## INFORME TÉCNICO DE FISCALIZACIÓN AMBIENTAL

**FAENA MINERA COLLAHUASI**

**DFZ-2024-799-I-RCA**

### 5.1 Ajustes al cronograma de construcción y a la secuencia de perforación de pozos asociados al PAT Frontera.

**Figura 2**

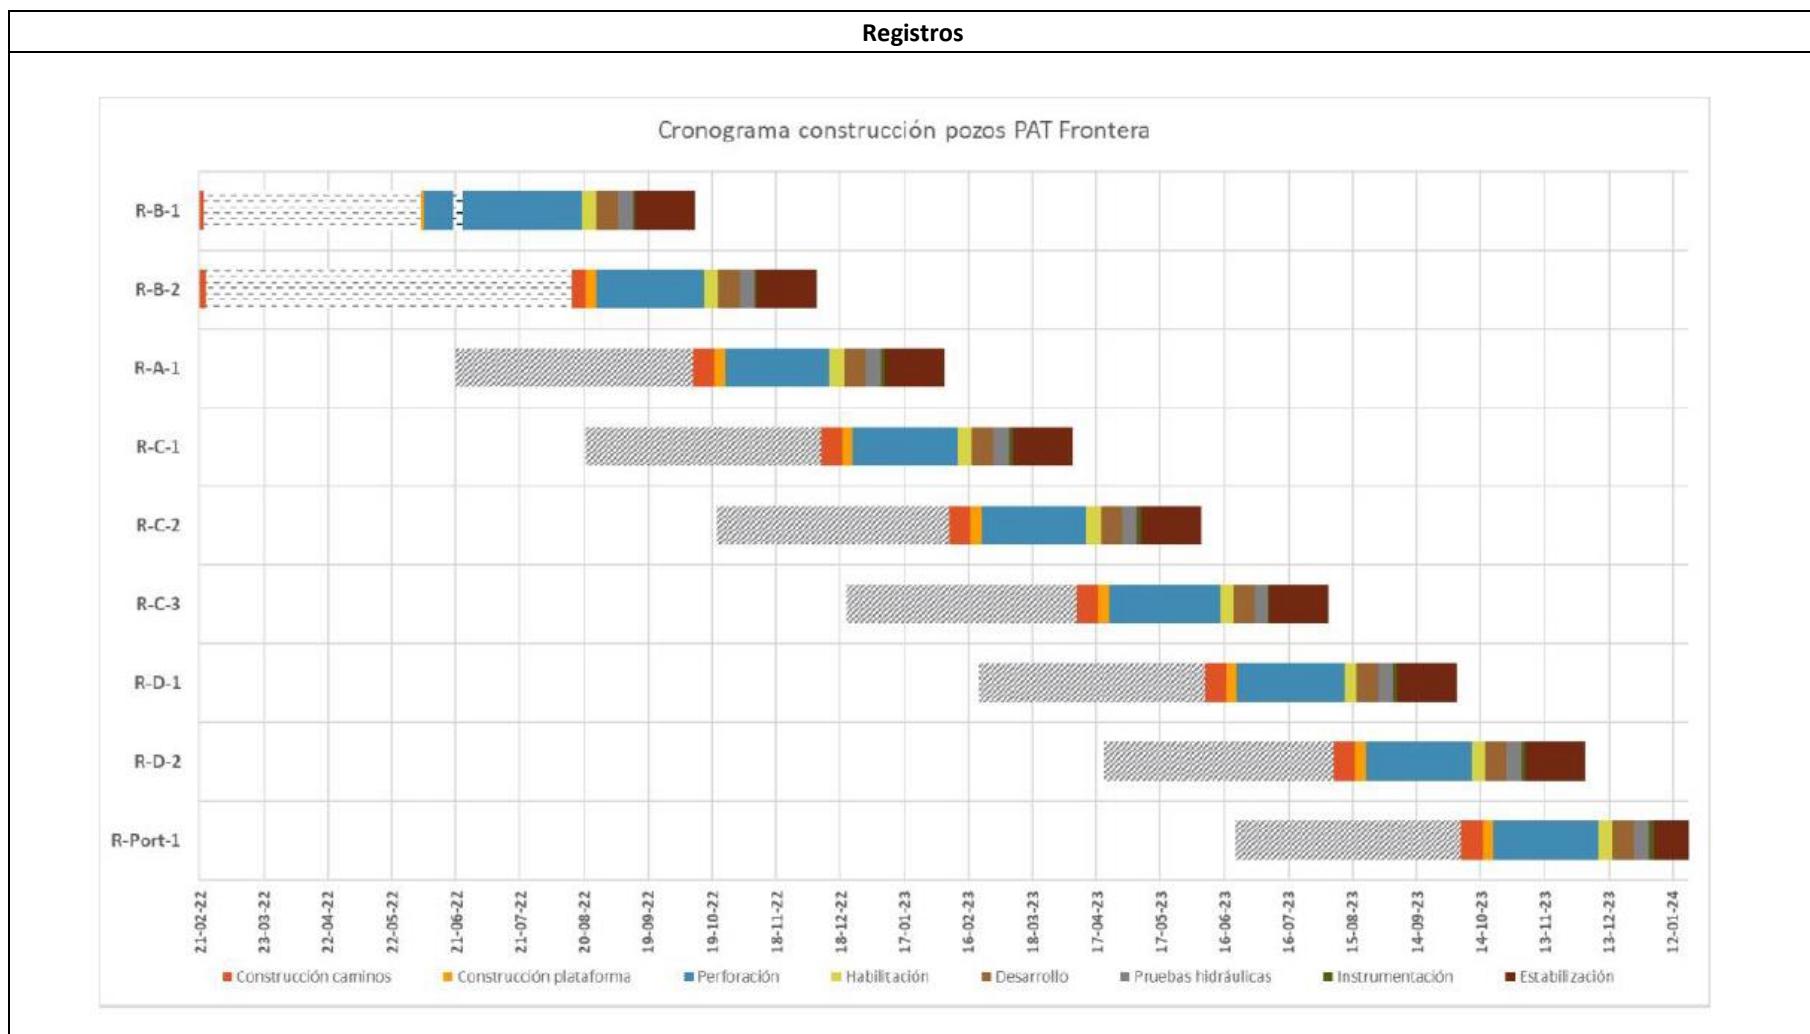
- a. Mediante Carta GMA N°121, de fecha 30 de agosto de 2022 (ver **Anexo 4**), Compañía Minera Doña Inés de Collahuasi SCM solicita autorizar ajustes al cronograma de construcción de los pozos de monitoreo del Plan de Sustentabilidad para el sector fronterizo de la cuenca de Coposa autorizado durante la evaluación ambiental del proyecto (ver cronograma de perforación original en **Figura 1**, y ajustes del cronograma propuesto mediante carta GMA N°121/2022 en la **Figura 2**).

actividades de construcción de los pozos por un total de 106 días, se hace necesario ajustar el cronograma de construcción informado a esta Superintendencia por medio de la carta GMA N°70/2022<sup>3</sup> (ver el cronograma de construcción propuesto en carta GMA N°121, de fecha 30 de agosto de 2022 en la **Figura 2**).

- a. Respecto a la solicitud de ampliación de plazo del cronograma de construcción de los pozos de monitoreo del PAT Frontera: de acuerdo con los lineamientos vigentes de esta Superintendencia, dicha solicitud no correspondería a una modificación de seguimiento ambiental propiamente tal. En efecto, la ampliación del plazo en la implementación de un compromiso ambiental voluntario establecido en la RCA del proyecto, responde a la forma en que el titular da cumplimiento a dicho compromiso y no guarda relación con el procedimiento de cambio de obligaciones de seguimiento ambiental aplicable por esta Superintendencia, debiendo su alcance ser acorde al artículo 24 del Decreto N°40/2012 que aprueba el reglamento del sistema de evaluación de impacto ambiental.

**Figura 3**

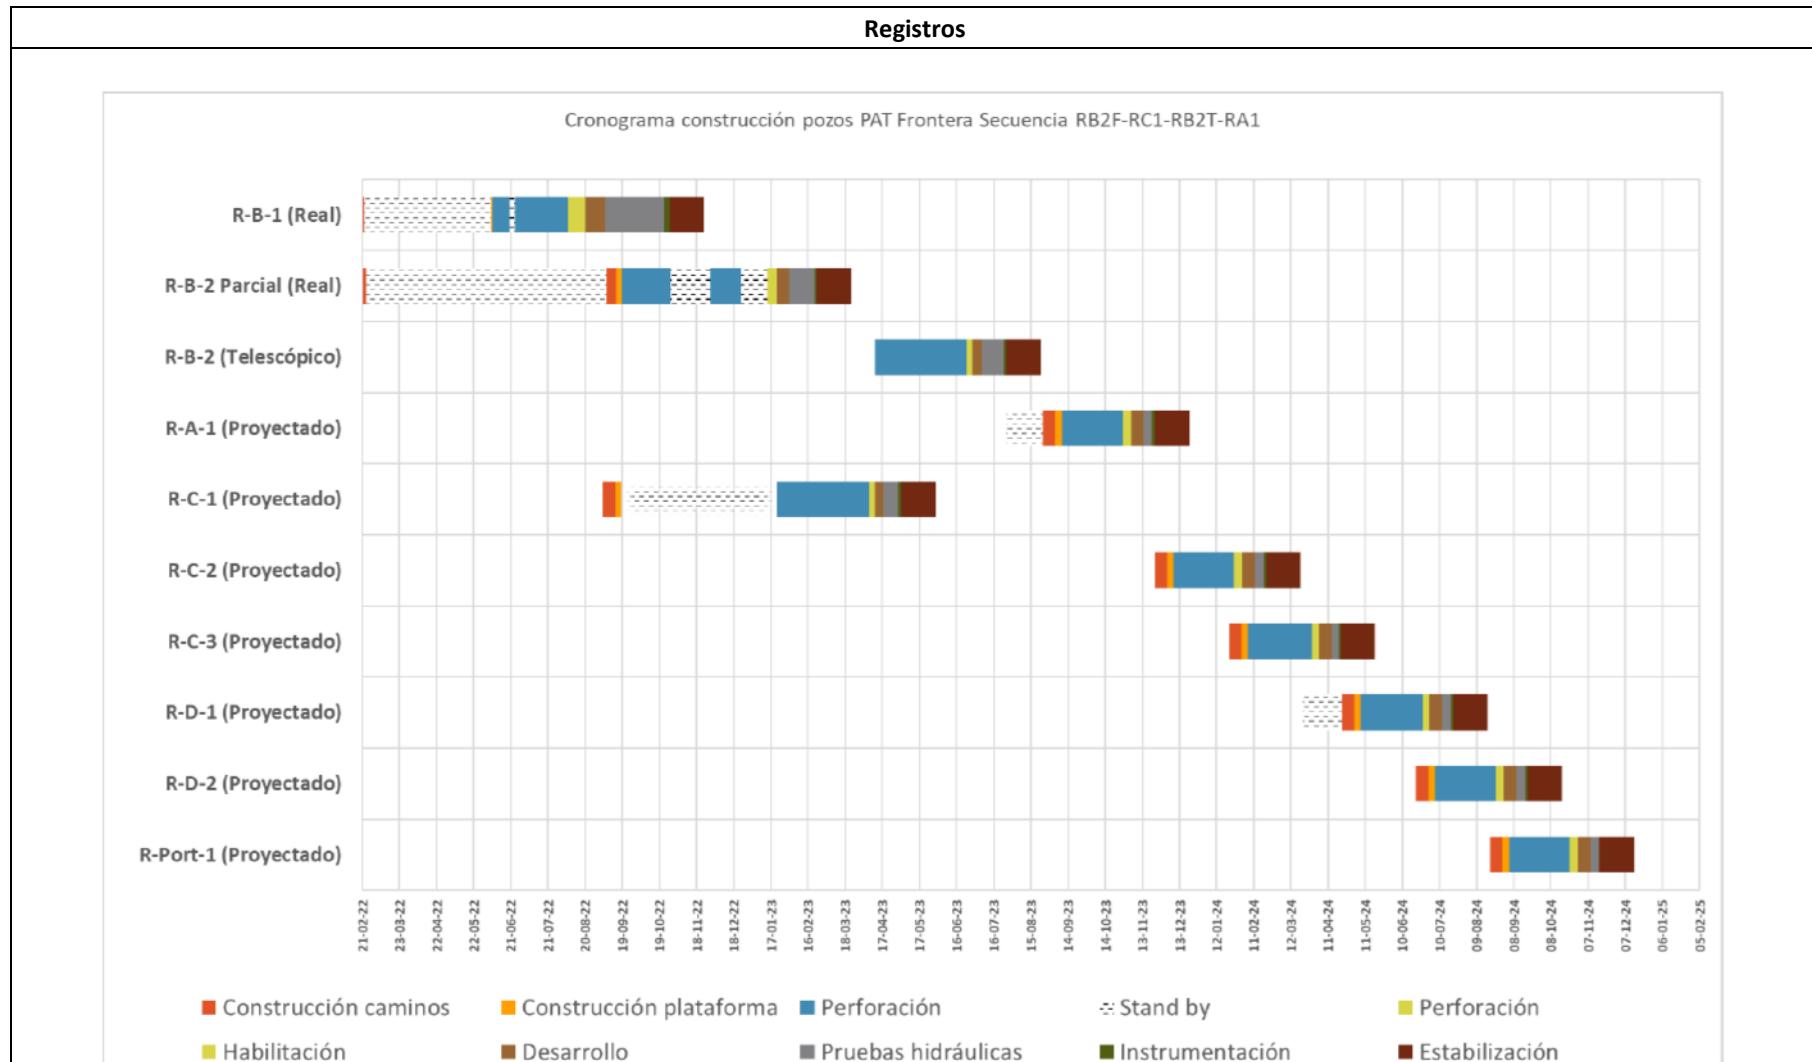
- b. Mediante Carta GMA N°44, de fecha 28 de abril de 2023 (ver **Anexo 5**), Compañía Minera Doña Inés de Collahuasi SCM solicita autorizar nuevos ajustes al cronograma de construcción de los pozos de monitoreo del Plan de Sustentabilidad para el sector fronterizo de la cuenca de Coposa (ver ajustes del cronograma propuesto mediante carta GMA N°44/2023 en la **Figura 3** y **Figura 4**).

**Figura 6**

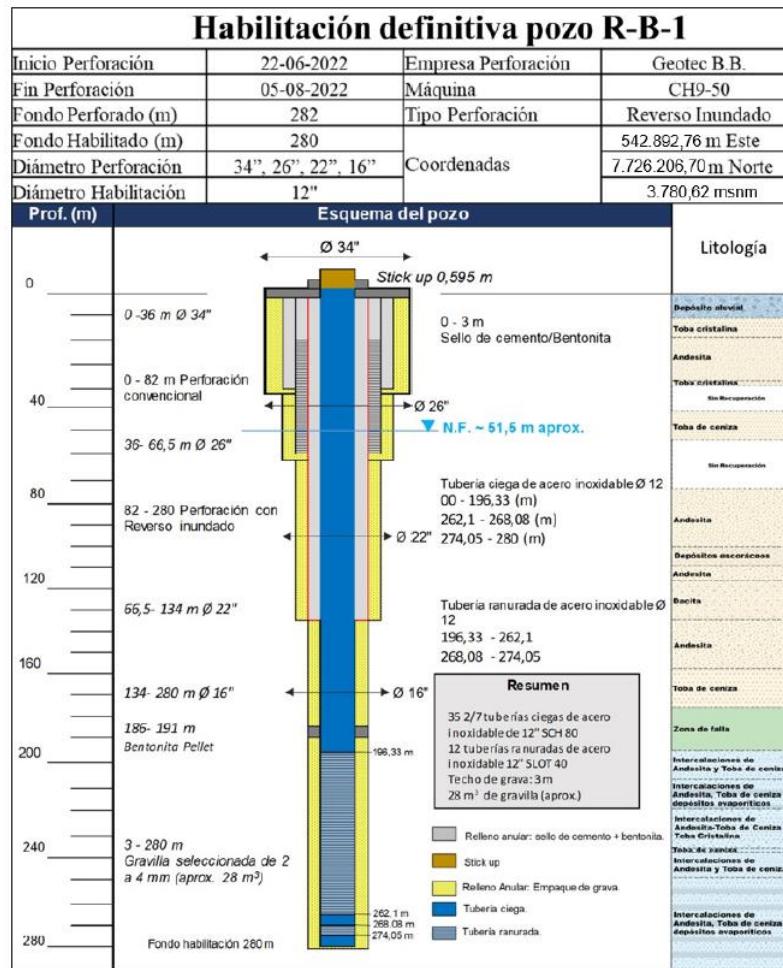
- b. En la misma presentación, el titular informa que una vez autorizado el cambio en la secuencia de perforación de ciertos pozos por medio de la Res. Ex. SMA N°838/2022, el 05 de junio de 2022 se finalizaron las coordinaciones con carabineros y el Ejército para comenzar la secuencia de construcción del pozo R-B-1, lo que se materializó el día 13 de junio de 2022 (ver perfil de habilitación del pozo R-B-1 en la **Figura 6**).

**Figura 7**

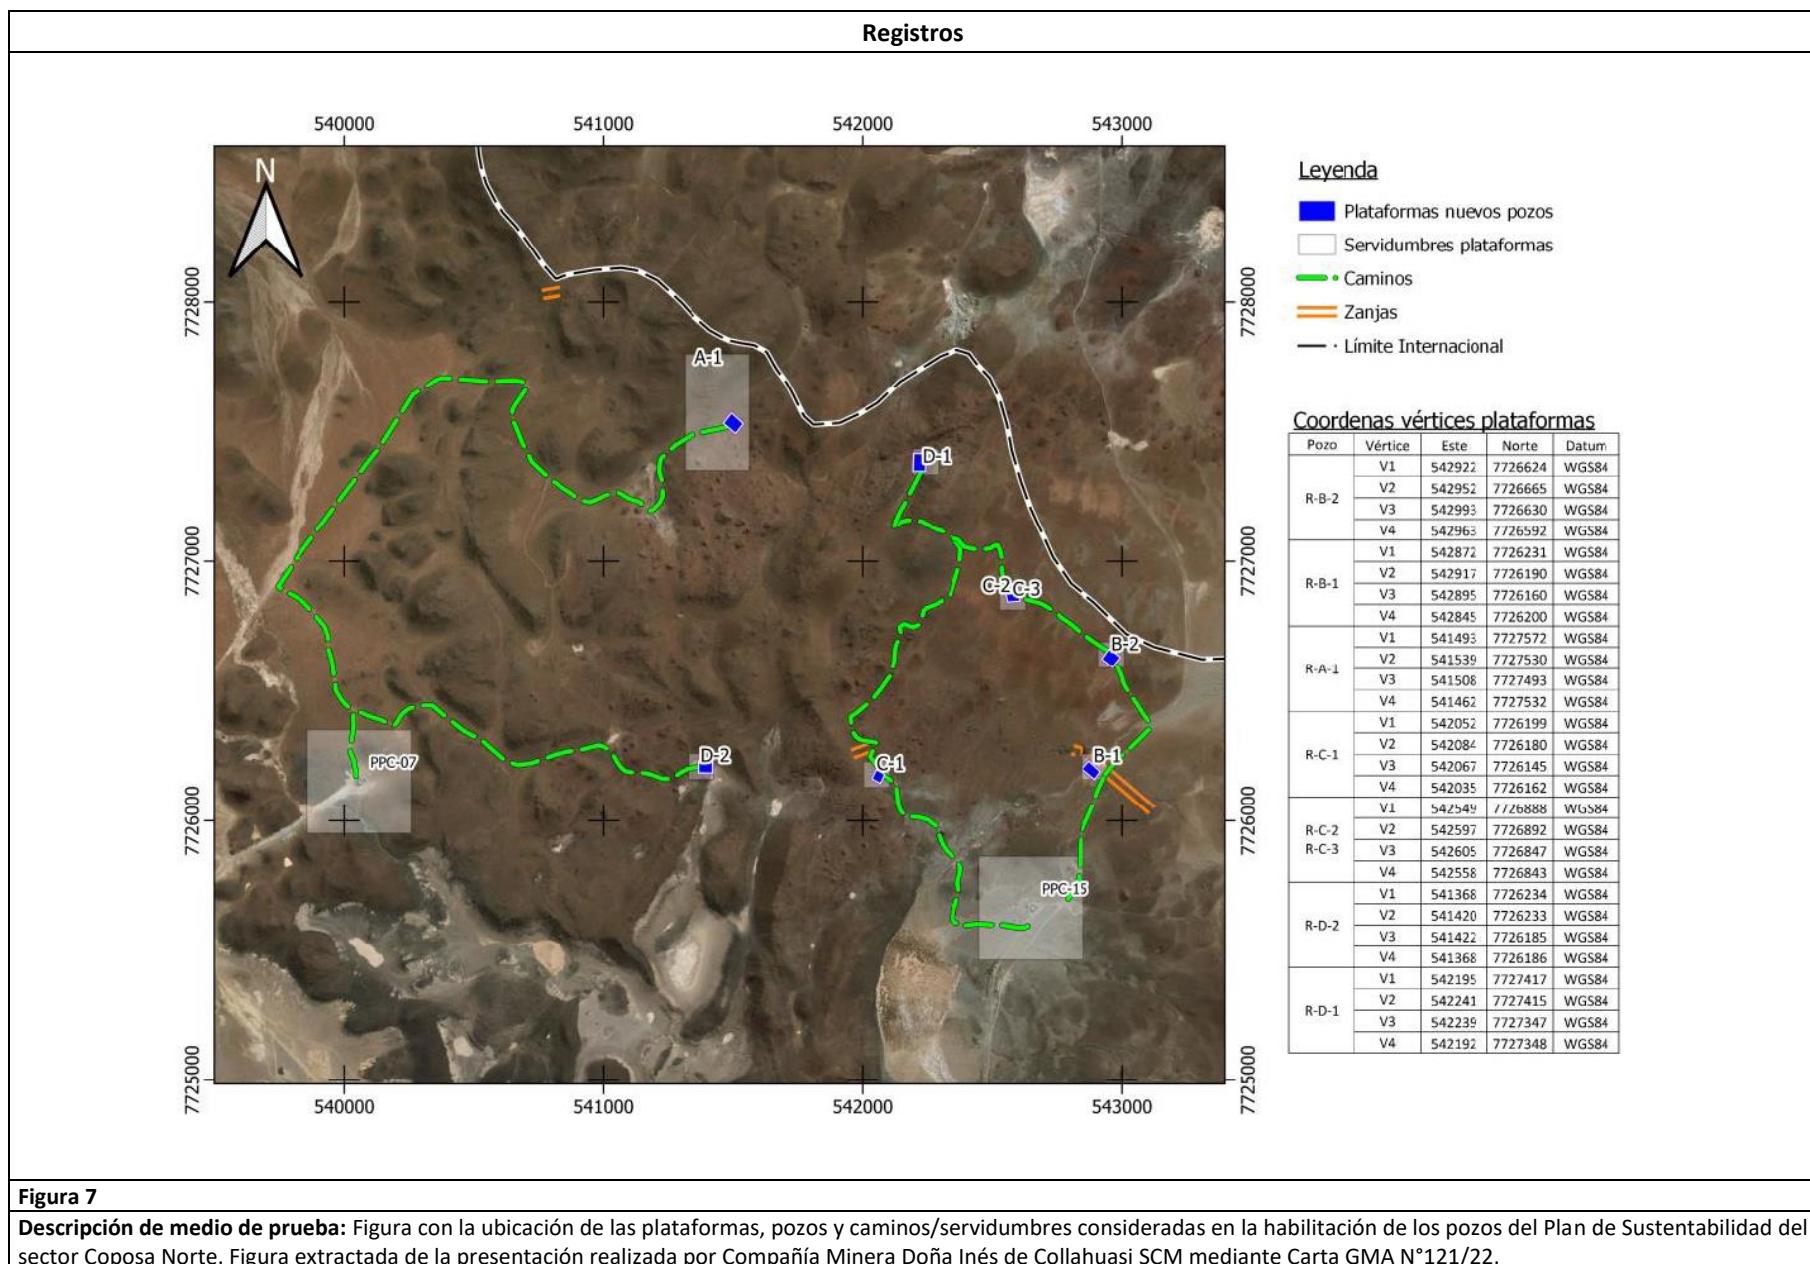
- d. Adicionalmente, el titular informó respecto a una serie de actividades vinculadas a la construcción de los pozos del Plan de Sustentabilidad, como son la compra de materiales (ver **Fotografía 1 y 2**), construcción de caminos y plataformas (ver **Figura 7 y 8**), la habilitación de una página web donde se cargan los niveles y caudales de los pozos comprometidos en el CAV, y el detalle de la instrumentalización de los pozos considerados en el CAV (ver **Figura 9**), entre otras.

Figura 10

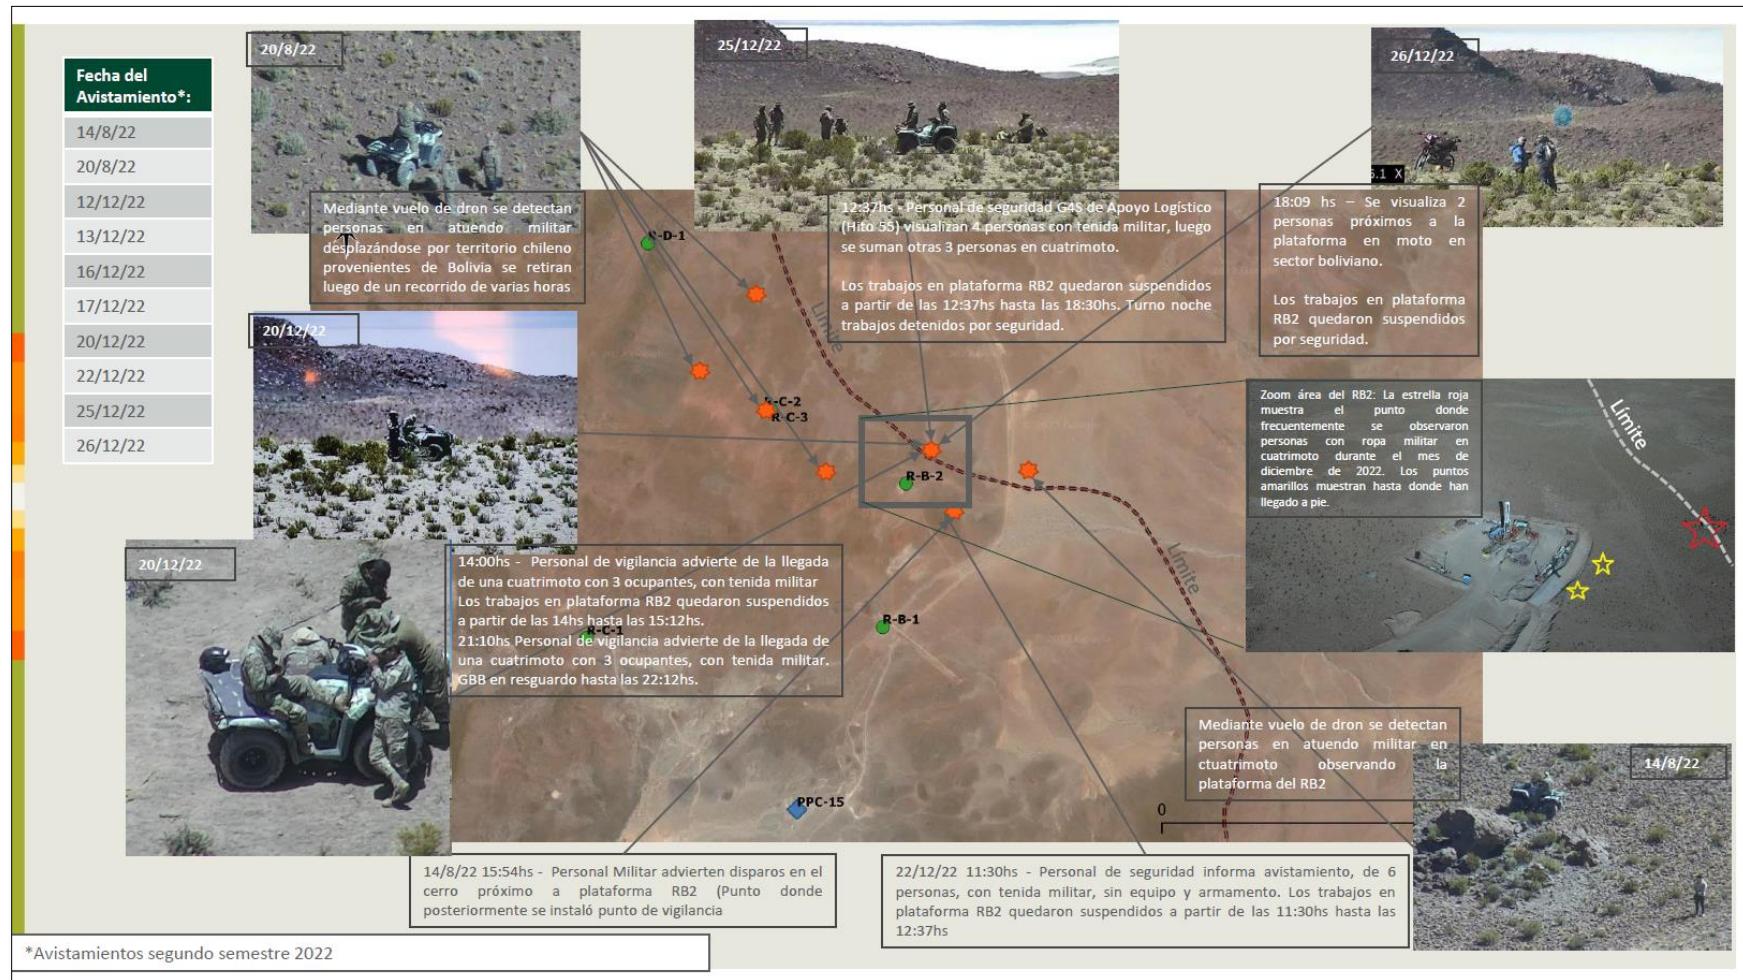
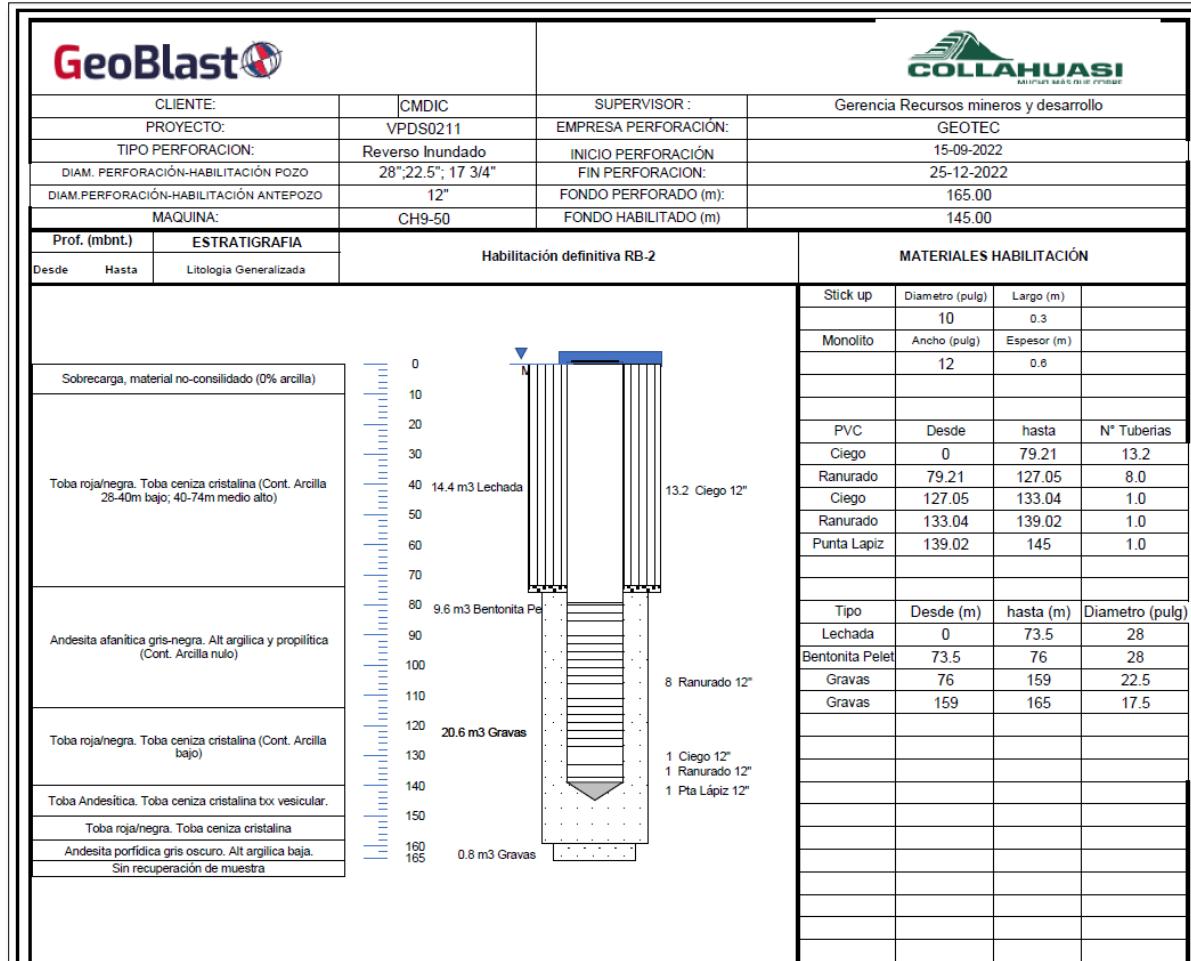
- El mes de agosto de 2022, personal de Fuerzas Armadas dispuesto en el sector, registró el avistamiento de personas ajenas al personal de CMDCIC (vestidas con vestimenta militar), los cuales se desplazaban hacia las cercanías de la plataforma de construcción del pozo, y en una ocasión, se detectó la percusión de disparos en un cerro próximo a dicha plataforma, lo que obligó a suspender los trabajos de perforación del pozo para tomar medidas adicionales para garantizar la seguridad del personal emplazado en el sector (ver detalle de los incidentes/avistamientos en la **Figura 10**).
